泊発電所 3号炉 耐津波設計方針について (津波防護対策に係る指摘事項回答)

令和 5 年 5 月 22 日
北海道電力株式会社

2. 審査会合指摘事項に対する回答（指摘事項 230202-01）

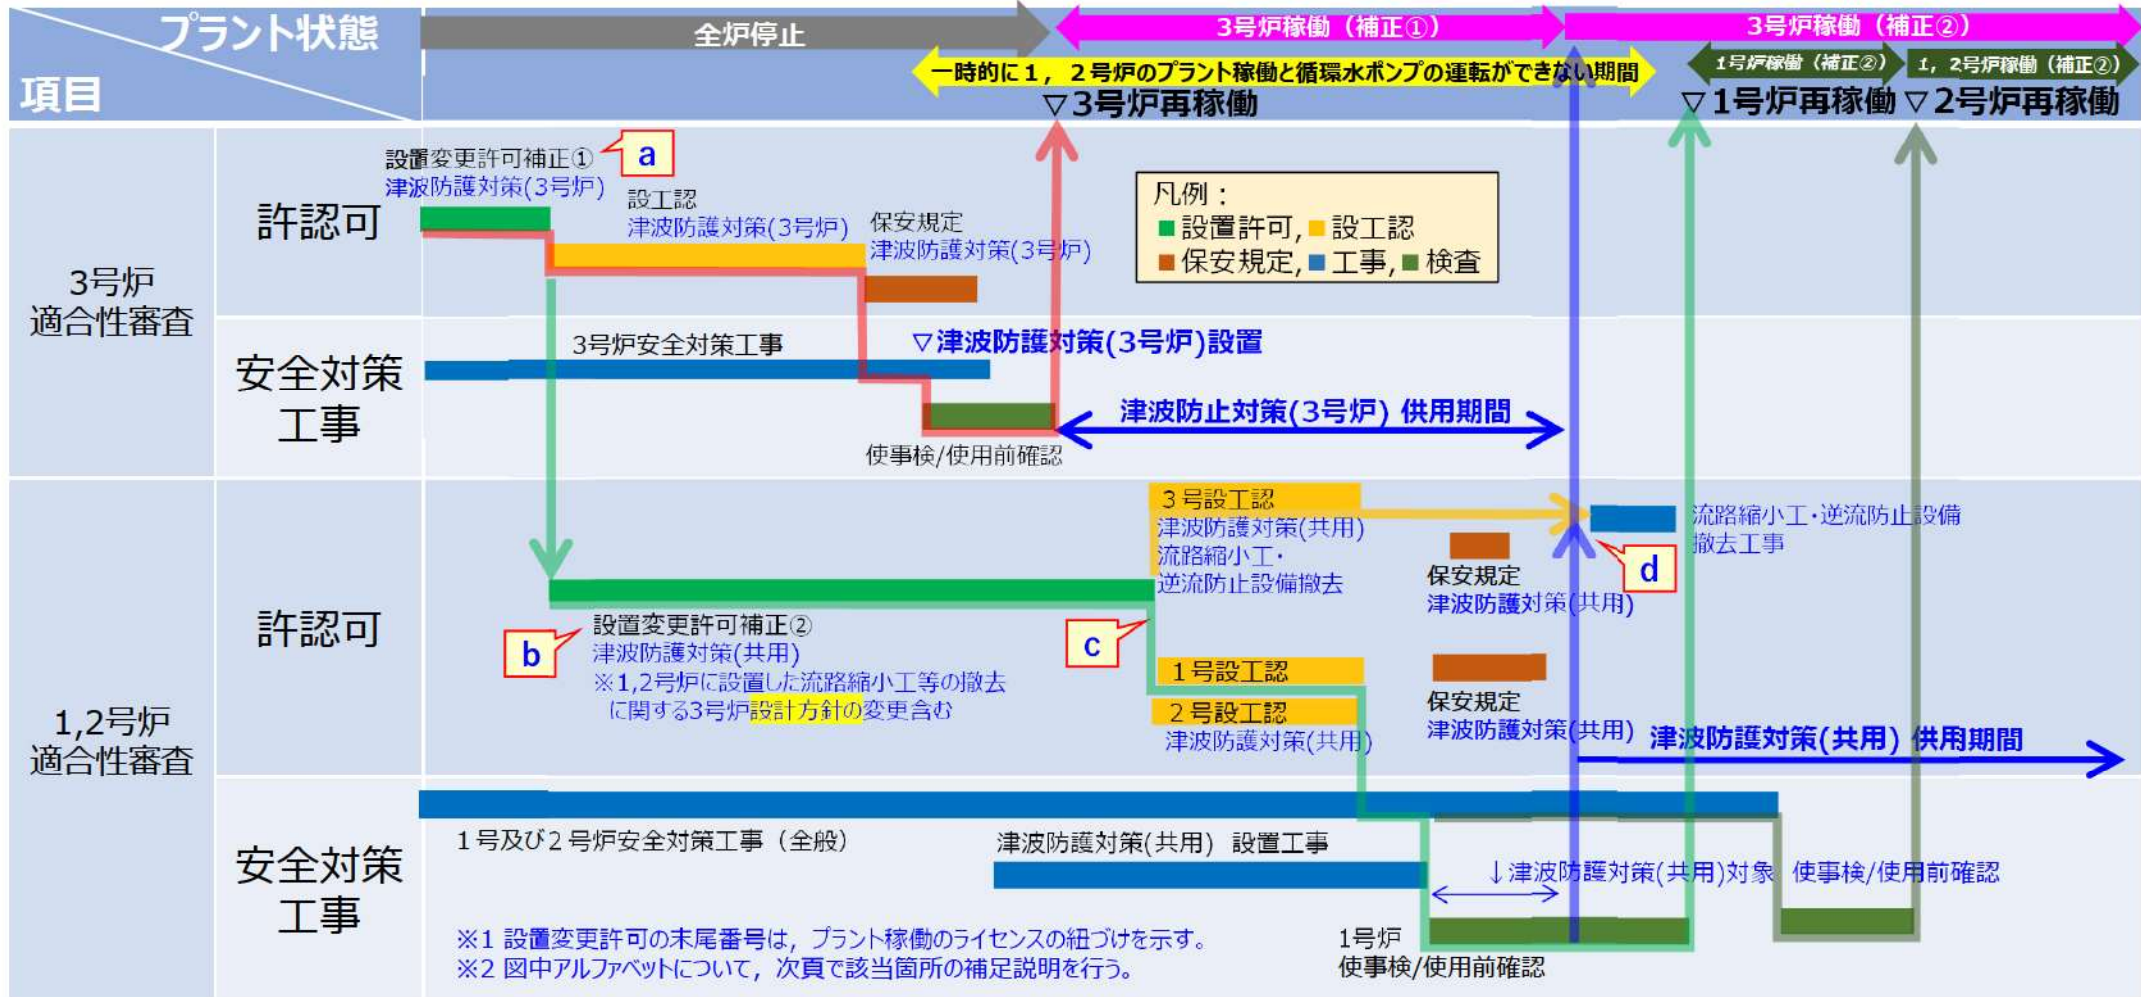
1号及び2号炉は、申請を行っている炉であるものの今回の説明では、停止状態を前提とする方針であるから、申請については、どのように扱うかを説明すること。

- ・ 1号及び2号炉の原子炉容器に燃料が装荷されていないことを前提とする※1（本文，添付書類十）
- ・ 1号及び2号炉の循環水ポンプの停止を前提とする（添付書類八）
- ・ 流路縮小工及び逆流防止設備は，1号及び2号炉に悪影響を及ぼさない設計とする（添付書類八）

- ・ 原子炉容器に燃料が装荷されていないプラント停止状態において必要となる機能として，使用済燃料ピット冷却を行う原子炉補機冷却海水系に用いる海水の取水機能及び放水機能を確保することから，流路縮小工及び逆流防止設備の設置が取水機能及び放水機能に悪影響を及ぼさない設計とする。

図3 フラップゲートのカメラによる確認のイメージ図

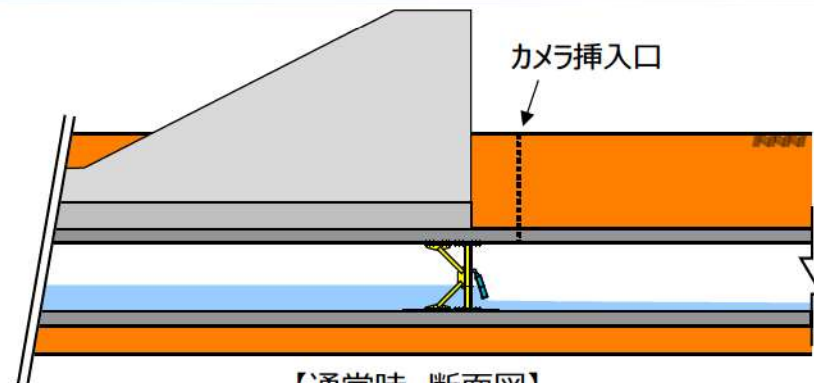
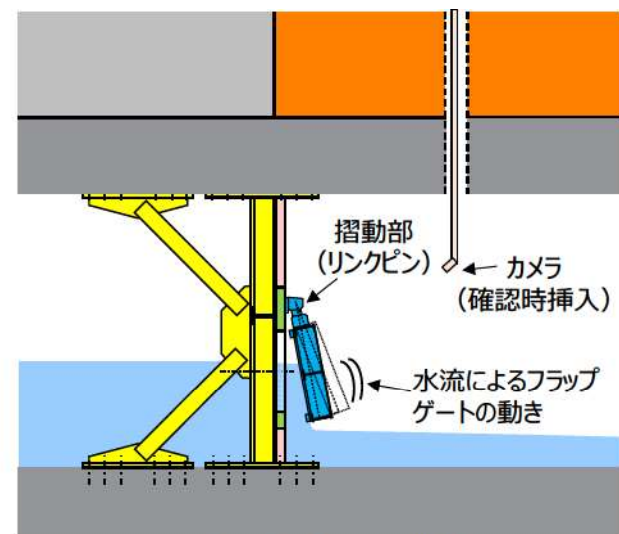
1号及び2号炉放水路逆流防止設備のフラップゲートについて、貝等の海生生物の付着の影響、異常検知の方法及び保守管理の内容を示した上で、フラップゲートが津波時に確実に動作することを説明すること。

- P.22で示した通り、前回点検からの新たな貝等の海生生物は確認されていないため、逆流防止設備の戸当たり部等に貝等が付着し、フラップゲートの閉機能が阻害されることや摺動部が固着する事象は考え難い。
- また、フラップゲートは水路を流れる海水の流量によって開閉する構造であり、一定の開度に固定して使用する構造ではなく、流量の変化や波立ち等によって開度が適宜変わるため、焼き付き等の要因で固着することも考え難い。
- さらに、フラップゲートの回転中心となるリンクピンの位置は、水路よりも上部に位置しており、海水中に水没していないことから、急激な腐食等による固着の可能性も考え難い。
- その他想定される損傷モードとして、摺動部の経年劣化、流水による開口部のすりへり、砂の堆積等が挙げられるが、これらは設計上の考慮事項としてあげており、逆流防止設備を十分な強度を有する設計とした上で、適切な施設管理により津波防護機能を維持する（詳細は、資料2-2 P.5条-別添1-添付39-46を参照）。
- 以上を踏まえ、**逆流防止設備が通常時に開固着する可能性は低いと評価する。**
- なお、3号炉の津波防護施設として、津波時に確実に動作することが求められることから、図3に示すように、防潮堤外側の点検口から定期的にカメラを挿入し、水流によって動作するフラップゲートの状況から、フラップゲートの軸が固着していないことを確認する。

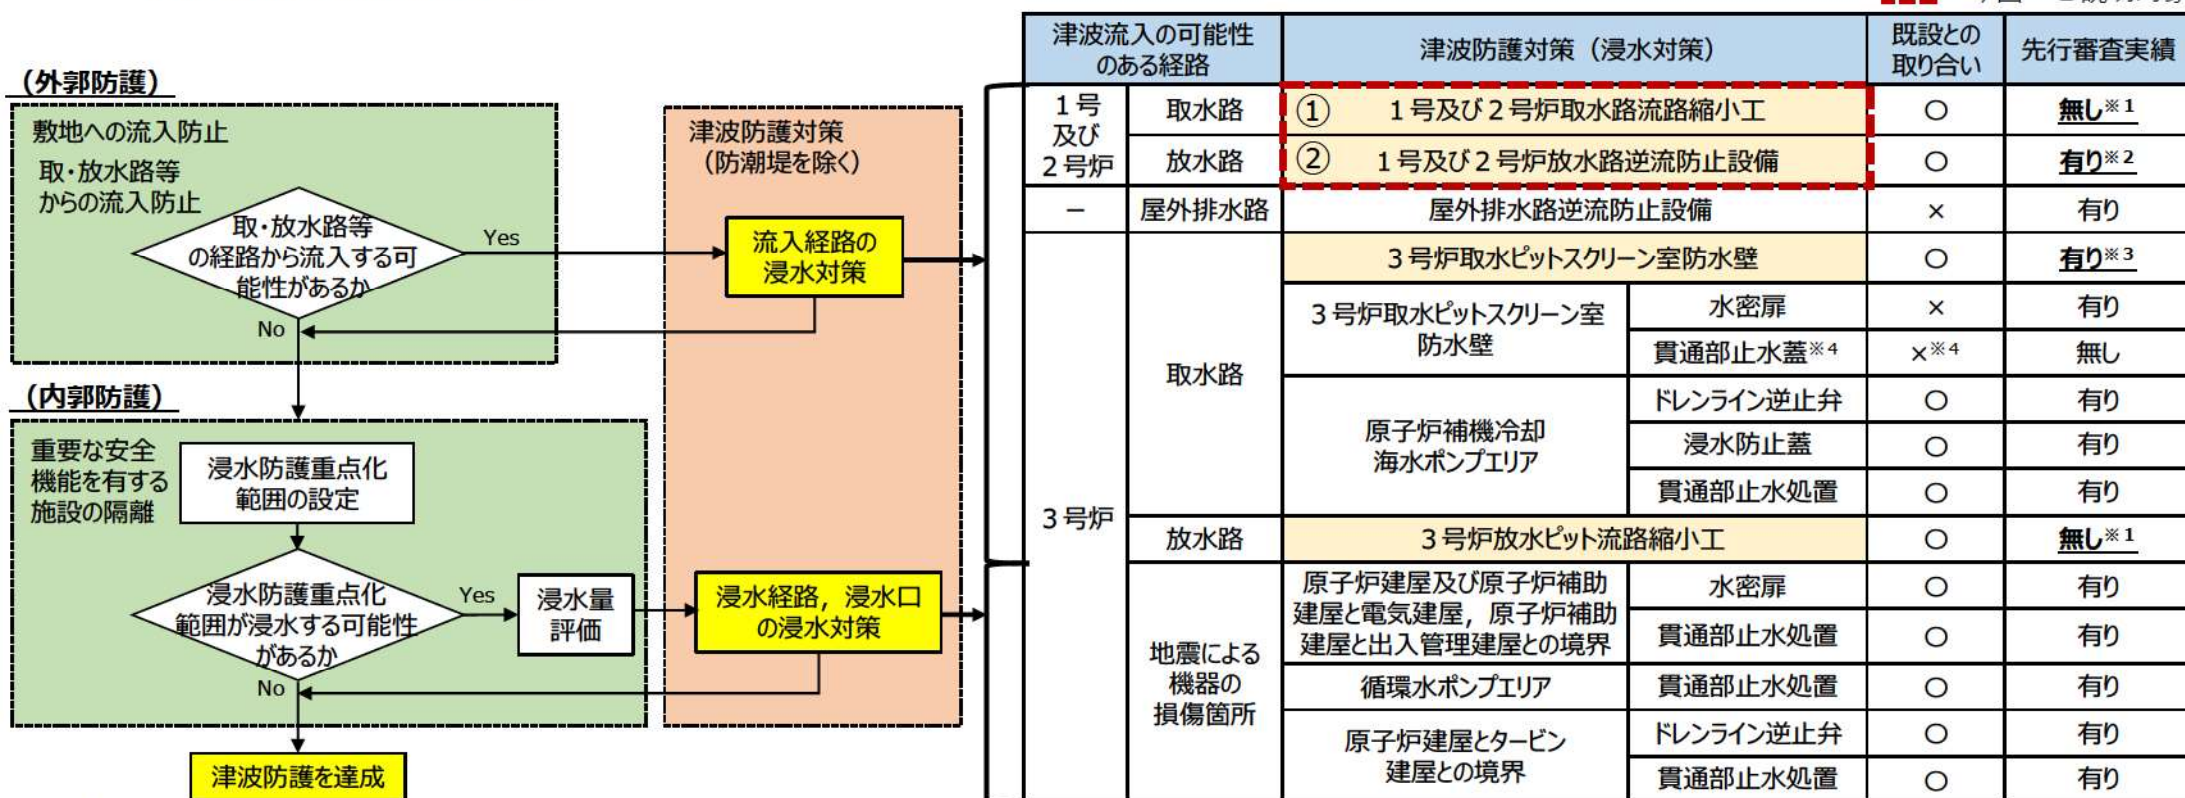
防潮堤を除く津波防護対策（例えば、流路縮小工、原子炉補機冷却海水放水路内へのコンクリート充填及び配管敷設、既設立坑の上部開口部のコンクリートによる閉塞等）が既設の施設の機能に与える悪影響について、既設の施設が本来有する機能を明確にした上で説明すること。

- 逆流防止設備は、1号及び2号炉の放水路と取り合いがある。放水路は、原子炉補機冷却海水ポンプによる排水を放水ピットから放水する機能を有する。
- 逆流防止設備の設置により、逆流防止設備が堰となることや、フラップゲートによる抵抗の影響から、放水路及び放水ピットの水位が上昇することで放水機能に影響がある。また、放水路内に設置することから放水路の施設管理への影響がある。
- 上記の影響に関しては、原子炉補機冷却海水放水路からの排水を流下するのに必要な放水ピットの水位を維持するため、逆流防止設備の開口部大きさ、高さ並びにフラップゲートを適切に設計し、放水機能へ影響を及ぼさないようにする。また、放水路の施設管理については、現行の確認範囲から変更なく対応することが可能なことから、逆流防止設備設置後も適切な施設管理を行うことができる。
